第8回 駿河海岸保全検討委員会

～漂砂管理計画（案）とモニタリング計画（案）～

国土交通省 中部地方整備局
静岡河川事務所

3. 第7回検討委員会での指摘事項とその対応

第7回検討委員会での指摘事項と対応

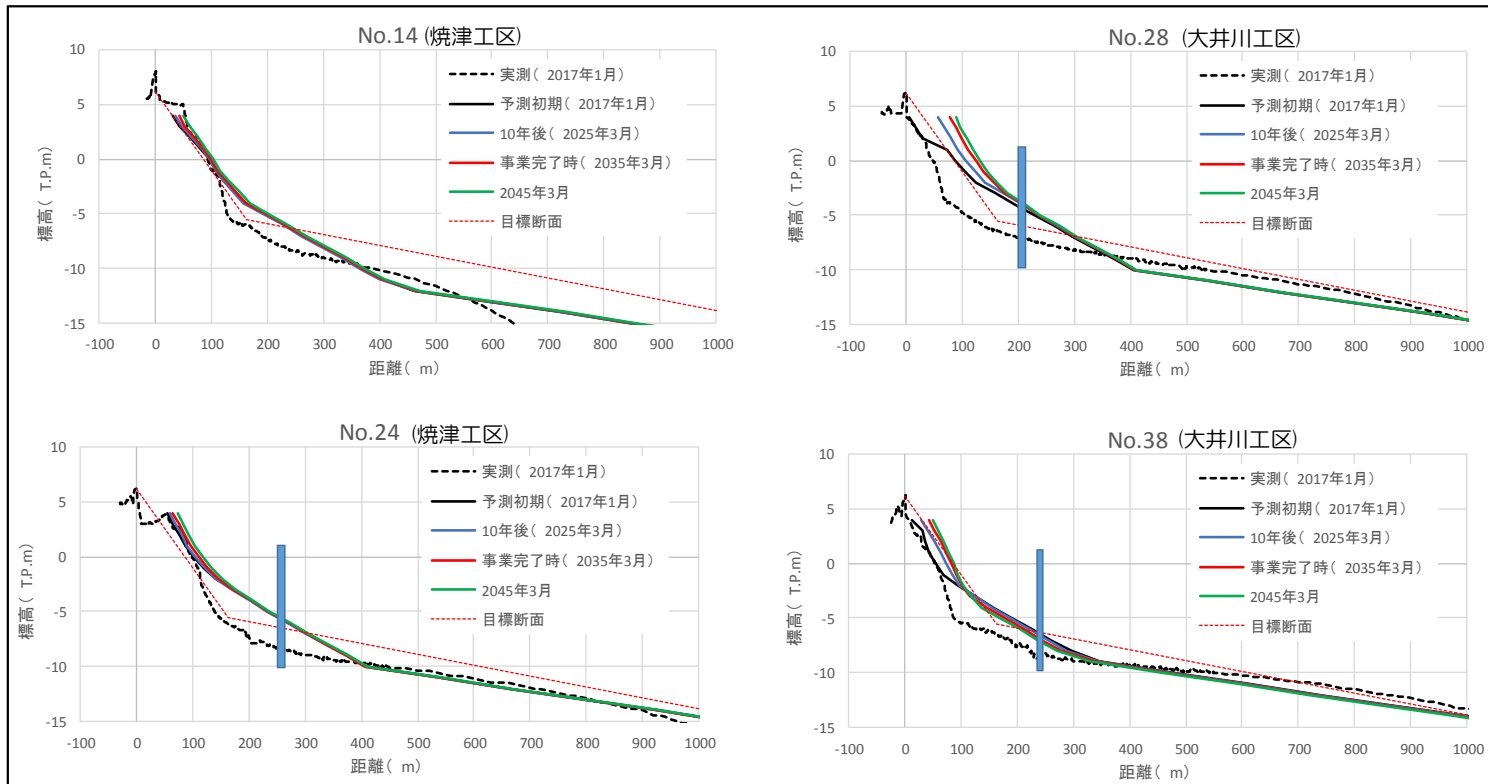
指摘事項	対応
<ul style="list-style-type: none"> 計算初期断面にずれが生じている部分があるため、引き続き、モデルの再現性を向上させるための検討を行うこと。 	<ul style="list-style-type: none"> 初期粒度分布及び粒径毎の安定勾配を見直すことで、断面の再現性を向上させた。
<ul style="list-style-type: none"> 大井川流砂系総合土砂管理検討を踏まえた海岸領域における将来予測について、引き続き、連携を図り検討を進めていくこと。 	<ul style="list-style-type: none"> 大井川流砂系総合土砂管理検討で検討された将来の大井川からの流入土砂量を踏まえて、将来の養浜量を検討する。

■計算結果（断面地形）

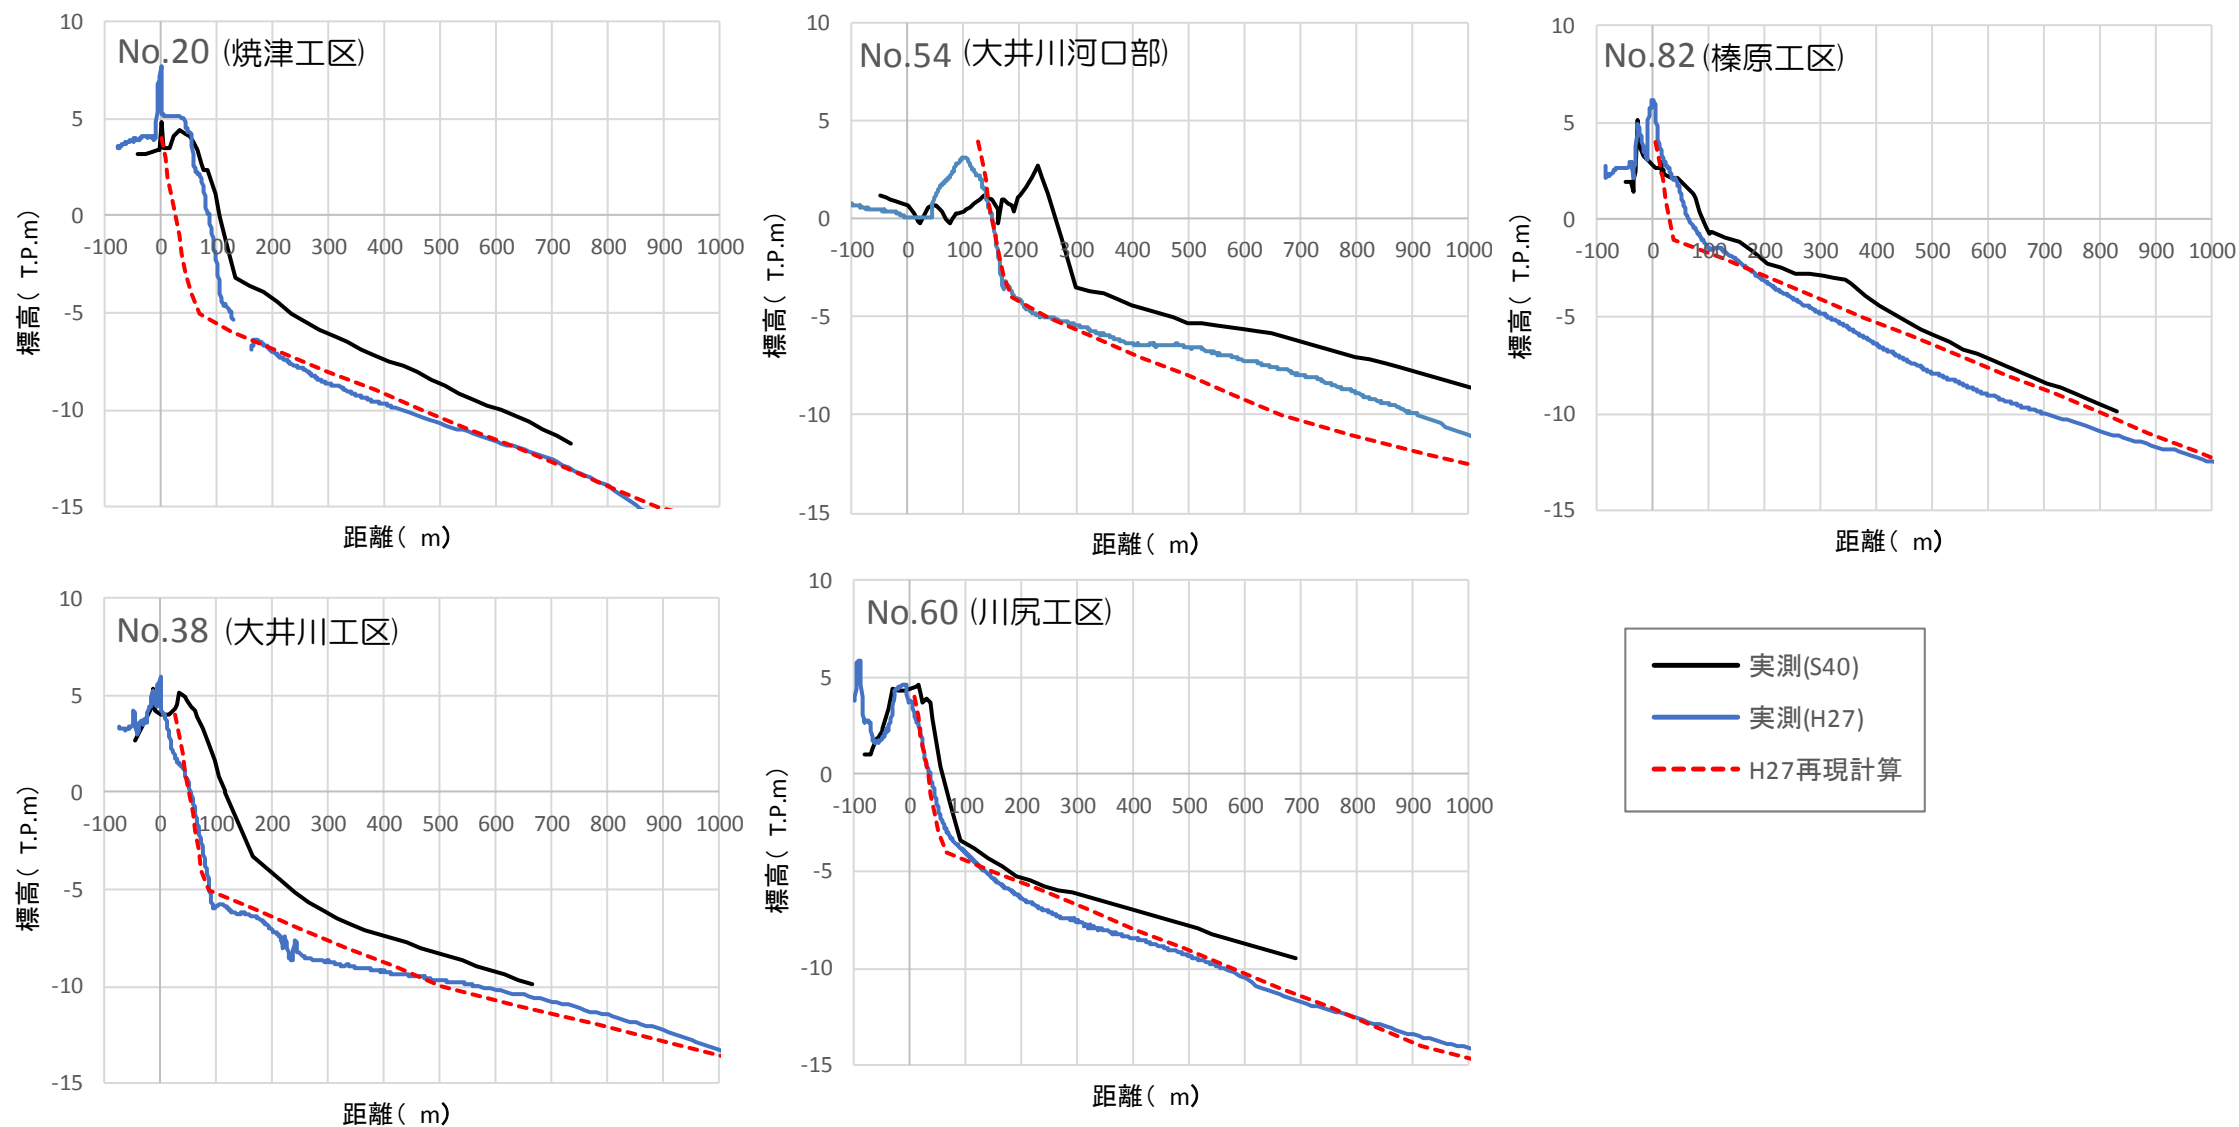
- 計算結果とH27(2015)測量結果との比較により再現性を確認。
- 初期粒径の見直しにより断面形状の再現性が向上。
